Von: Bischoff Florian <florian.bischoff@feuerwehr.koblenz.de>
Gesendet: Donnerstag, 28. Mai 2020 10:23
An: Axel Mueller
Cc: Heinen Josef
Betreff: AW: Förderantrag Hans-Zulliger Koblenz

Brandschutztechnische Stellungnahme

Förderschule Hans-Zulliger

Brandschutzkonzept

Grundriss 1. Obergeschoss

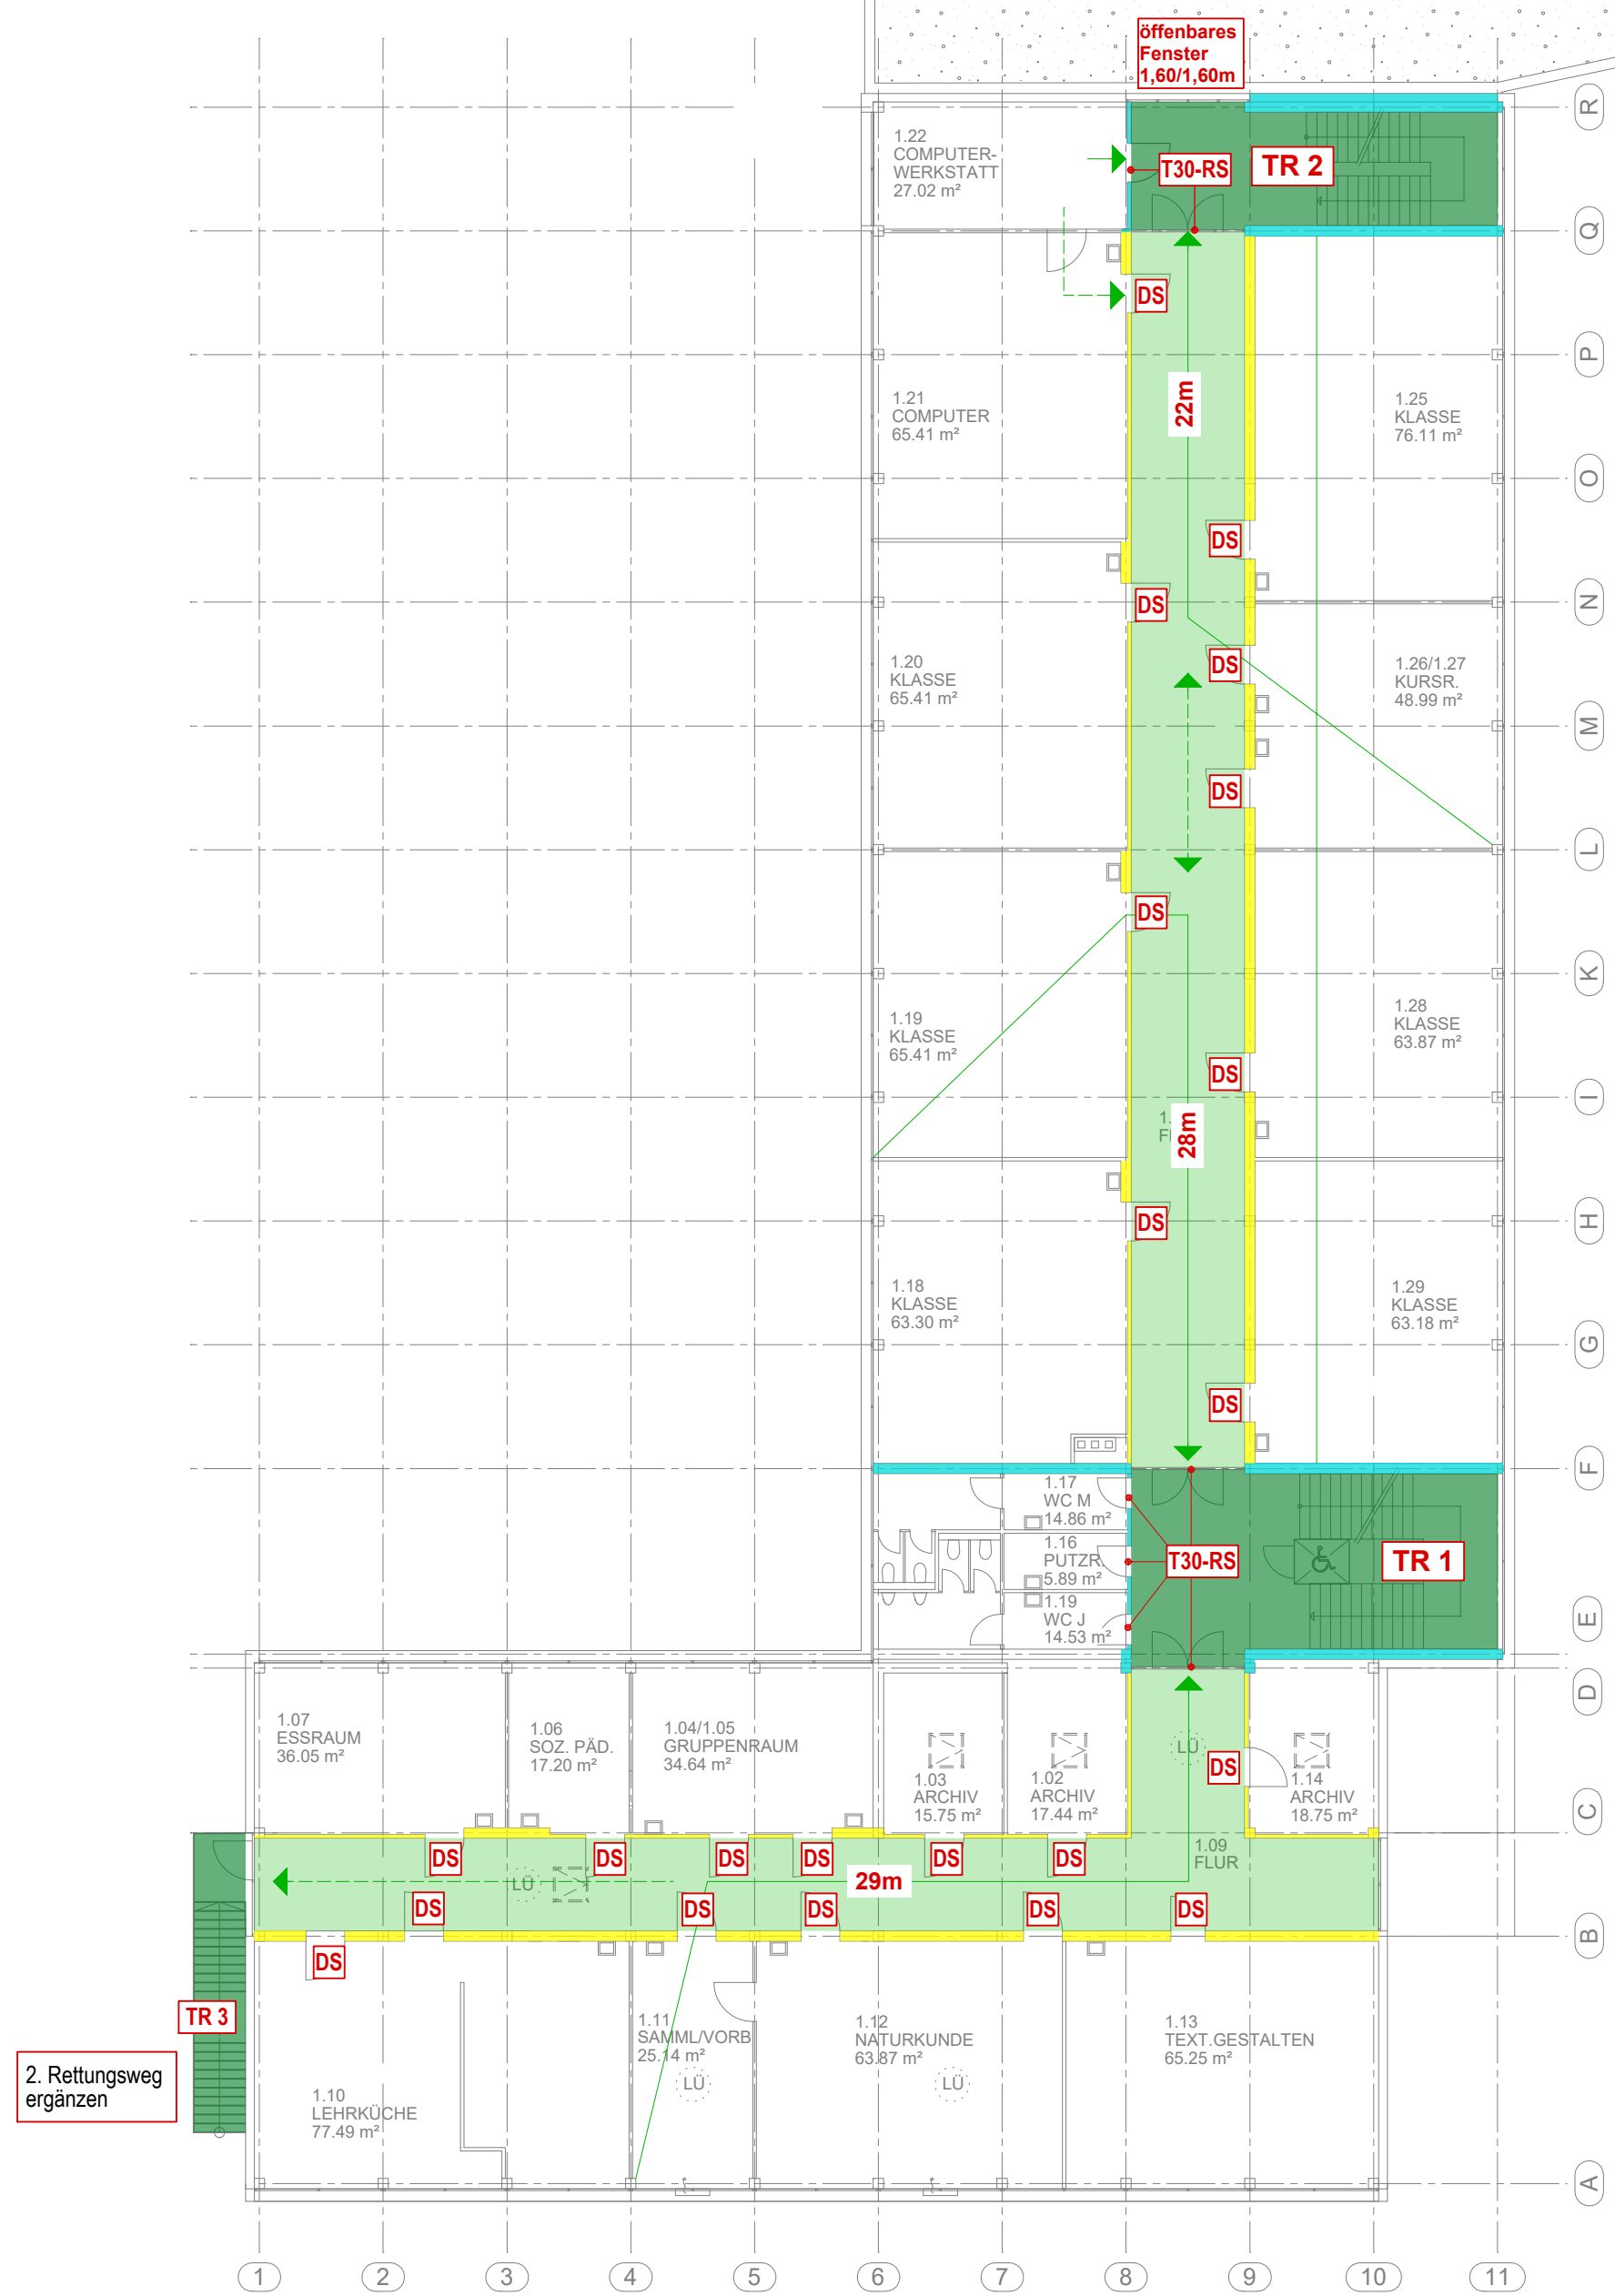
Aus brandschutztechnischer Sicht sind die Brandschutztüren vor den WC-Bereichen im 1.OG nicht erforderlich, dort ist ausreichend den Putzmittelraum entsprechend abzutrennen.

Die WC-Bereiche wurden vor Ort –wie der Rest des Gebäudes – überprüft. Hierbei konnte festgestellt werden, dass die vertikalen Schächte mit großer Wahrscheinlichkeit nicht fachgerecht geschottet sind und somit eine vertikale offene Verbindung über alle Geschosse unmittelbar am Treppenraum besteht. Die Komplettisanierung der 3 Räume über alle Geschosse würde zu einer Neuberechnung der Kosten führen. In der Planung wurde die kostengünstigere Alternative gewählt, zu diesen Räumen Brandschutztüren in der Qualität T30-RS einzubauen um den Treppenraum ausreichend gegen einen Eintritt von Feuer und Rauch zu schützen. Auch wenn die Feuerwehr aktuell hier keinen konkreten Handlungsbedarf sieht, kann der Zustand später bemängelt werden und eine Aufforderung zur Ertüchtigung nach sich ziehen. Das erklärte Ziel, eine mangelfreie Ausführung für die nächsten Jahre herzustellen, könnte somit nicht vollumfänglich erreicht werden.

Die Anforderung an die bestehenden Türen auf T30-RS zu ertüchtigen muss aus Sicht des Brandschutzsachverständigen bestehen bleiben.

Die Anforderungen an die Türen zu den Räumen am Treppenraum bleiben aus brandschutztechnischer Sicht bestehen.
